PRODUKT	AVD.	GRUPP
P	5	52
BETR.		NR.
Bromsvarnings- ventilen		14
240, 260		DATUM
		April 85

Makulera tidigare SM avd 5-52 nr 14 av maj 1984.

Nya O-ringar till bromsvarningsventilen

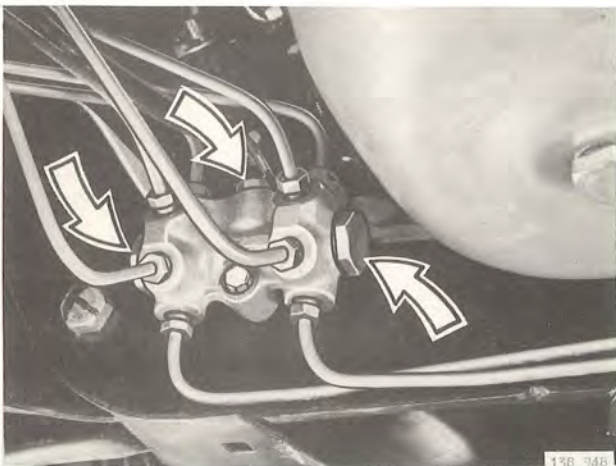
Vid eventuellt läckage från bromsvarningsventilen behöver denna inte längre bytas ut komplett.

För renovering har nya O-ringar till kolven och elkontakten framtagits.

Ändpluggarna är dock som tidigare utrustade med kopparbrickor.

O-ring till kolven	2 st	1 330 797-0
O-ring till elkontakten	1 st	1 272 199-9
